泊発電所3号炉審査資料	
資料番号	資料4
提出年月日	令和4年9月30日

防潮堤変更に伴うモニタリングポストへの 影響について

令和4年9月30日
北海道電力株式会社

防潮堤の背後に設置するモニタリングポストおよび可搬型モニタリングポストの配置

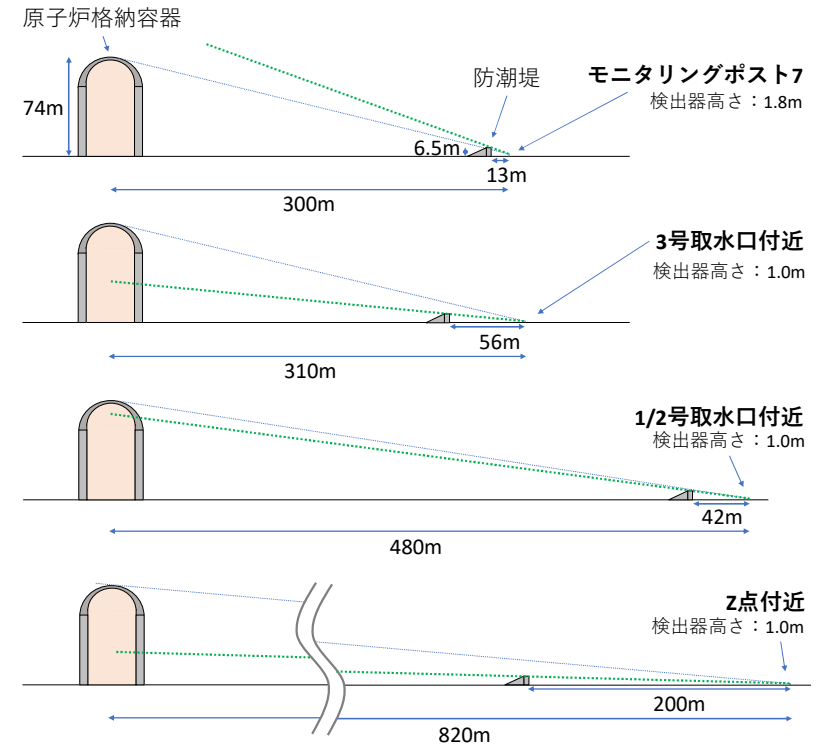
3号原子炉から見て防潮堤の背後に設置するのは、常設のモニタリングポスト7と、海側に設置する可搬型ポスト3台の計4箇所。

防潮堤からの距離及び遮蔽される角度より、モニタリングポスト7が最も影響を受ける。

a. クラウドシャイン線の観測への影響

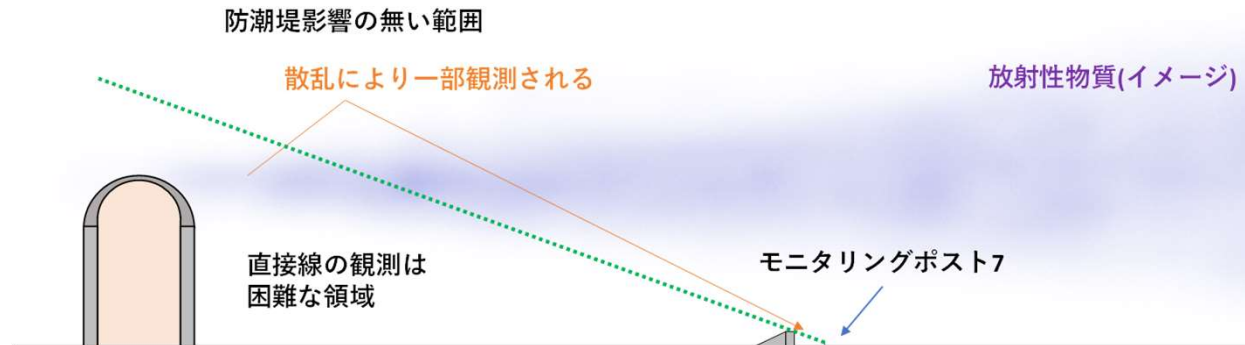
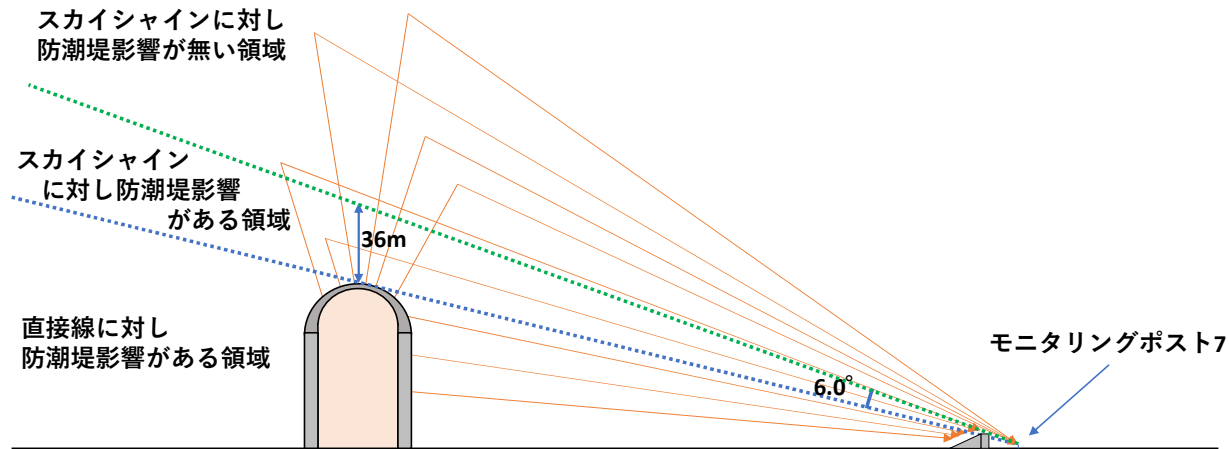
- 図に示す通り、放射性物質が放出された直後はモニタリングポストから線源を直接見込むことはできず、防潮堤は相当の厚みを有するため、直接線の観測は困難である。しかし、放射性物質が移動し、直接見込む位置に到達した段階で線量率は上昇する。また、見込まない範囲の放射性物質からの放射線が一部散乱し、線量率の増加に寄与する。
- 防潮堤により見えない角度は地面から約 20° の範囲であり、検出器上方の 180° に対し、11%程度であり、影響は小さい。

- また、放射性物質がモニタリングポスト7の方位に移動しない場合は、他のモニタリングポストにて観測が可能である。
- 海側に設置する可搬型モニタリングポストについては、モニタリングポスト7よりも防潮堤により直視できなくなる角度が小さいため、上記説明に包含される。
